Forslag til statlig reguleringsplan, Politiets nasjonale beredskapssenter på Taraldrud

Skiforeningens hovedpoeng: Viktig løypeforbindelse gjennom planområdet må sikres bedre.

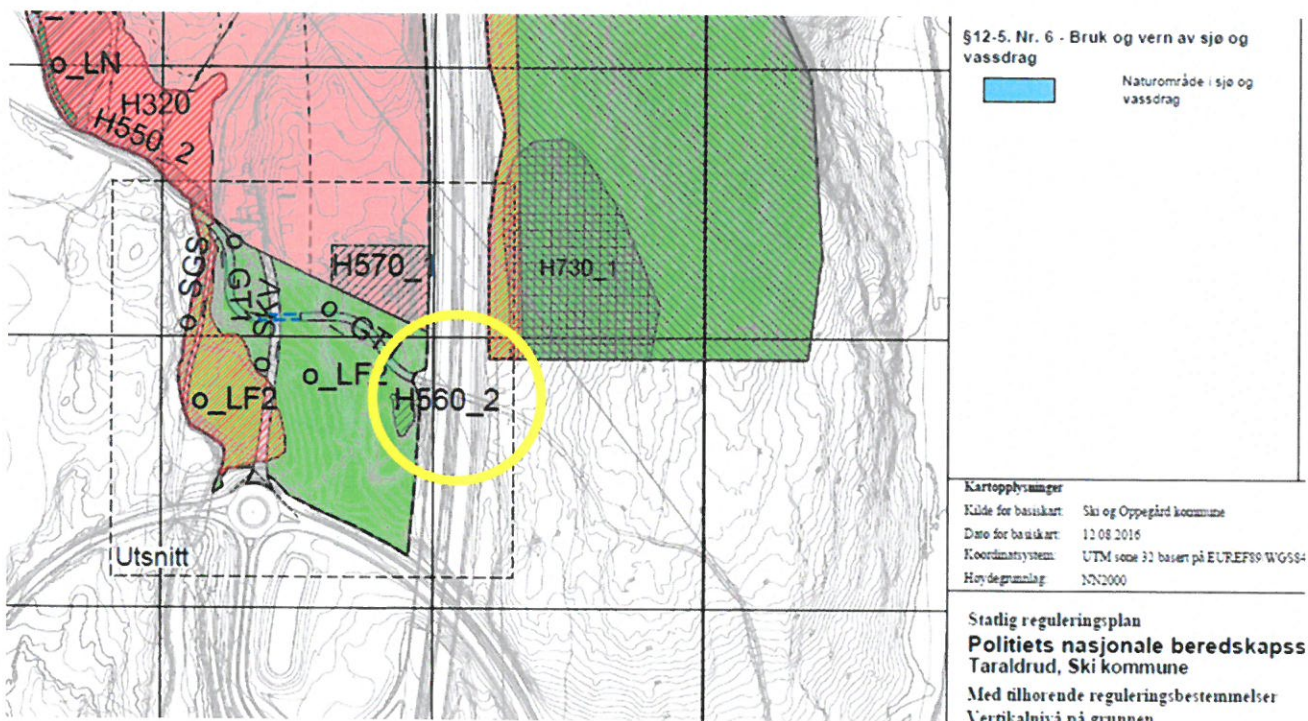
1. Bro over adkomstvei må dimensjoneres for løypemaskin. I utkastet til reguleringsbestemmelser er gang- og sykkelvei regulert i pkt. 4.2. Det må komme klarere frem at denne traseen også reguleres til skiløype, samt hvilke tekniske krav som da stilles til traseen. Bro over adkomstvei er beskrevet i reguleringsbestemmelsenes utkast pkt. 4.3.2.

Skiforeningen har i brev 13. februar 2017 gitt tydelig uttrykk for at broen må dimensjoneres til å tåle 10 tonn, som er nødvendig for å tåle løypemaskin og snødekke. Netto bredde på broen må være minimum 4 meter. Løypemaskinen er lang (8,85 meter). Av den grunn må av- og påkjøringsrampene anlegges med rette strekk i forlengelse av broen på begge sider slik at løypemaskinen unngår vanskelige svinger ved kryssing av broen.

Disse spesifikasjonene må tas inn i reguleringsbestemmelsene, med en klargjøring av at tiltakshaver må bekoste arbeidene

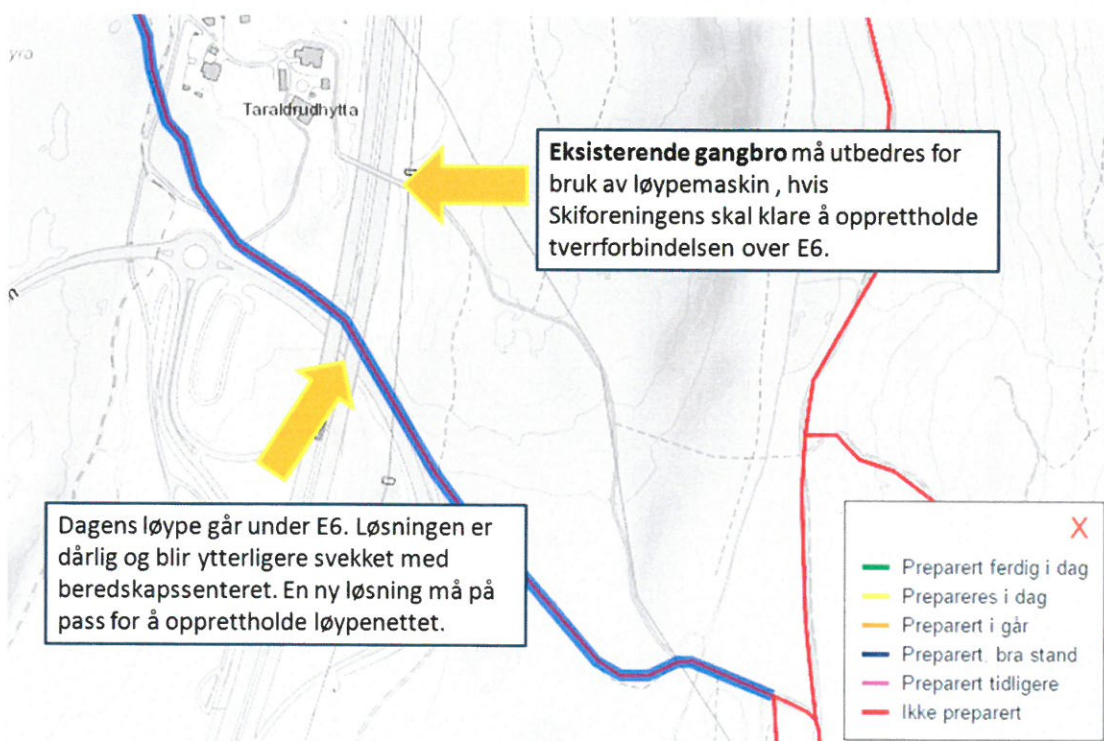
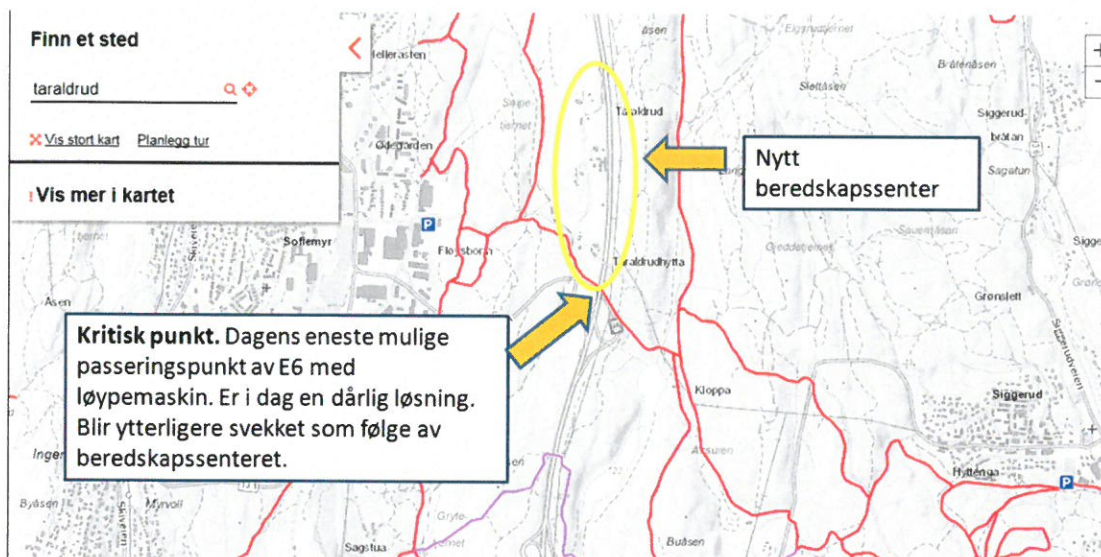
2. Utbedring av eksisterende bro. Adkomstveien til beredskapssenteret (med bro for gangvei og løype) fører til en omlegging av løypa, sammenlignet med dagens trasé. Landbruksovergangen (i gul sirkel) må også utbedres og dimensjoneres for løypemaskinen. I utkastet til plan, ligger denne broen utenfor planområdet. Problemet kan løses på to måter: Enten ved at planområdet utvides, slik at broen inkluderes i planforslaget. Eller at det stilles vilkår om utbedring av broen, slik at den dimensjoneres for løypemaskin. I begge tilfeller må det klargjøres i reguleringsbestemmelsene at arbeidene bekostes av tiltakshaver, samt at opparbeidelsen/utbedringen inngår i rekkefølgekravene.
